310.53  
EXP No. 064 DE MAYO DE 2024  
PERMISO DE OCUPACIÓN DE CAUCE

AUTO No. 0158 ---

**CORPORACIÓN AUTÓNOMA REGIONAL DE SUCRE-CARSUCRE.**  
**SECRETARÍA GENERAL. Sincelejo,**

07 MAR 2025

**5. REGISTRO FOTOGRAFICO.**

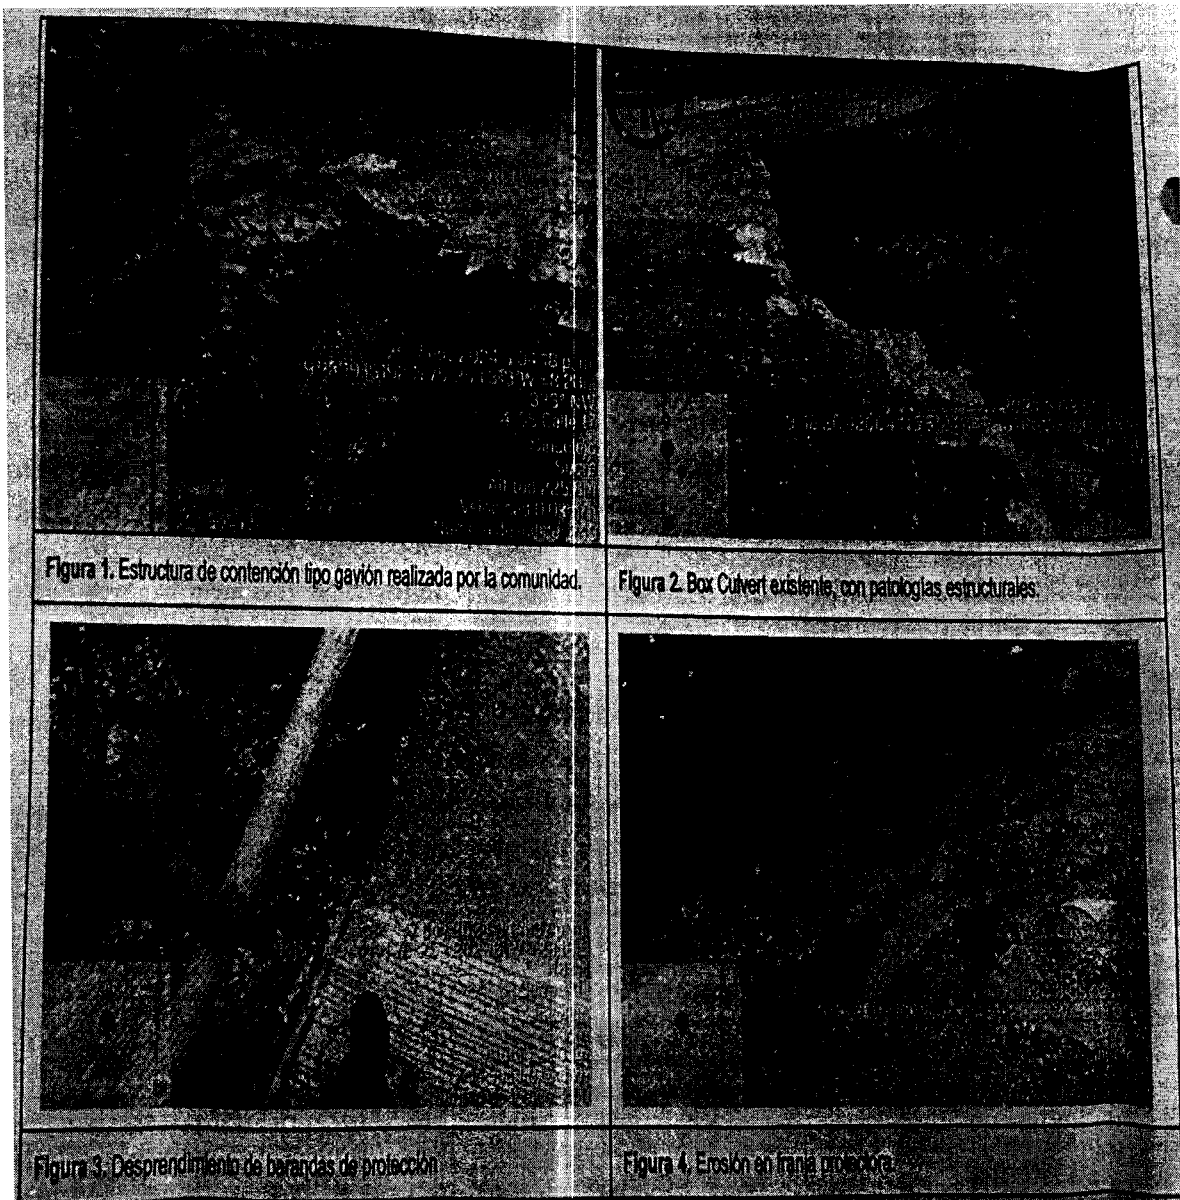
Ubicados en los puntos de coordenadas **E:8528226- N:1521068** se evidencia que las actividades por las cuales se solicitó permiso de ocupación de cauce enmarcadas en una contingencia ambiental que pretende atender a las erosiones presentadas en la estructura de suelo que compone los márgenes del drenaje natural **no han iniciado**.

Durante la inspección se evidencia que la comunidad ha adelantado intentos de contener, controlar y mitigar las erosiones presentadas en unas de las márgenes del drenaje, específicamente en las coordenadas **E:852818- N: 1521069**, mediante la colocación de pedazos de lozas de concreto hidráulico procedentes de las actividades de demolición de la vía contigua, la cual fue sujeta de mejoramiento, así mismo se evidencian sacos rellenos de material terreo.

Se evidencian avances en el proceso de erosión en el punto de coordenadas **E:852816- N:1521074**, por acciones de deslizamiento y desprendimiento de la estructura del suelo.

La persona que atiende la visita manifiesta que el contrato se encuentra suspendido, por lo cual no se han adelantado las actividades sujetas de ocupación de cauce.
